Milano, 02 gennaio 2018
riferimento 17006_L_007

oggetto **Procedura di Project Financing per la realizzazione di un Velodromo nel Comune di Spresiano (TV).**
Nota esplicativa sulle quote di imposta dell'edificio.

Sezione Nord-Sud

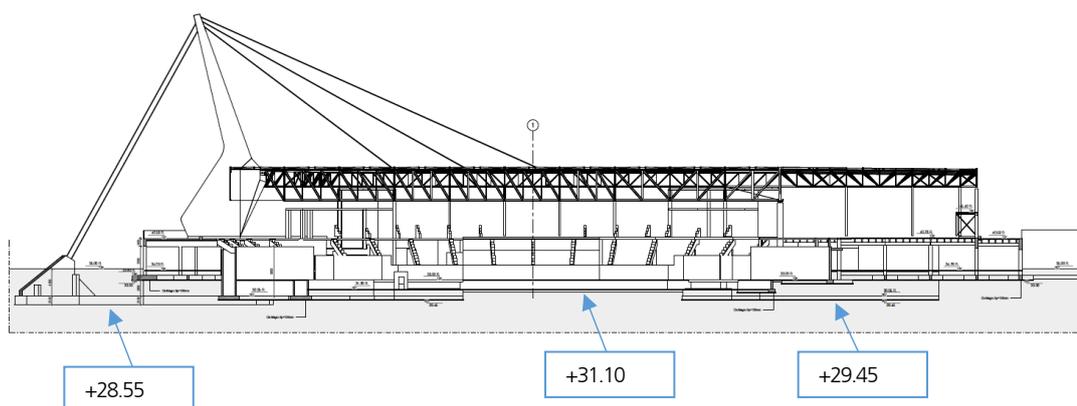
Il piano di imposta delle fondazioni dell'edificio è definito a quota + 33.00. Sono tuttavia presenti i seguenti elementi a quota inferiore:

- parterre a quota + 31,10 m s.l.m.;
- tunnel e vie di esodo + 29,45 m s.l.m.;
- rampa di accesso autocarri + 30,85 m s.l.m.;
- fondazioni pile e zavorre + 28,55.

Data la vicinanza di tali porzioni di edificio alla quota della falda di progetto si è prevista una adeguata impermeabilizzazione di tali elementi.

Sezione Est-Ovest

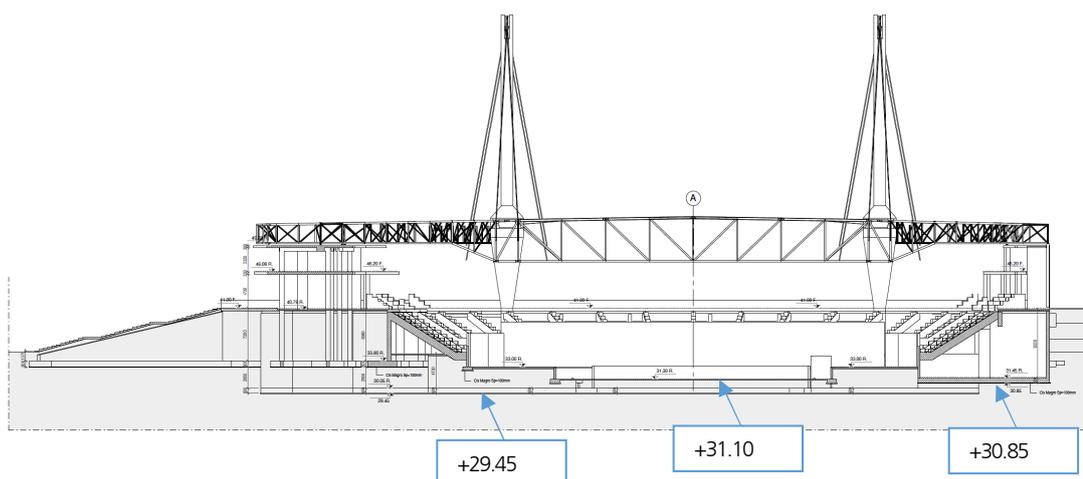
Di seguito si riportano le due sezioni principali del velodromo con evidenziate le quote dei manufatti posizionati al di sotto della quota +33.00.
